## ZAPYTANIE nr 5

**Dotyczy przetargu na zadanie pn. „Przebudowa i rozbudowa budynku na potrzeby Biblioteki Miejskiej w Szczuczynie oraz przedszkola wraz z infrastrukturą towarzyszącą na dz. nr 870, 871 przy ul. Łomżyńskiej 11 w Szczuczynie”**

BM.271.1.2014

*System LYRA*

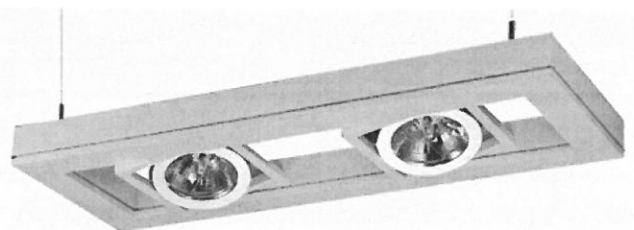
4. Zgodnie z przedmiarem ,w czytelnicy biblioteki ma być zamontowana oprawa LYRA 250 – 1szt. Jest to oprawa uliczna słupowa o mocy 250W.Zgodnie z projektem takich opraw w czytelnicy jest 6 szt. Proszę o wyjaśnienie ,czy jest to oczywista pomyłka i jakie w takim razie mają być zamontowane oprawy w czytelnicy?

Zamawiający nie zgadza się ze stanowiskiem, iż oprawa „system LYRA” jest oprawą uliczną słupową.

*Oprawa zwieszana wewnętrzna.*

*Przeznaczenie: pojedyncze oprawy oświetlenia*

*biur i obiektów użyteczności publicznej, nie przewidziane do łączenia w linię.*

*Akcesoria: zwieszaki i przewody zasilające zamawiane oddzielnie.*
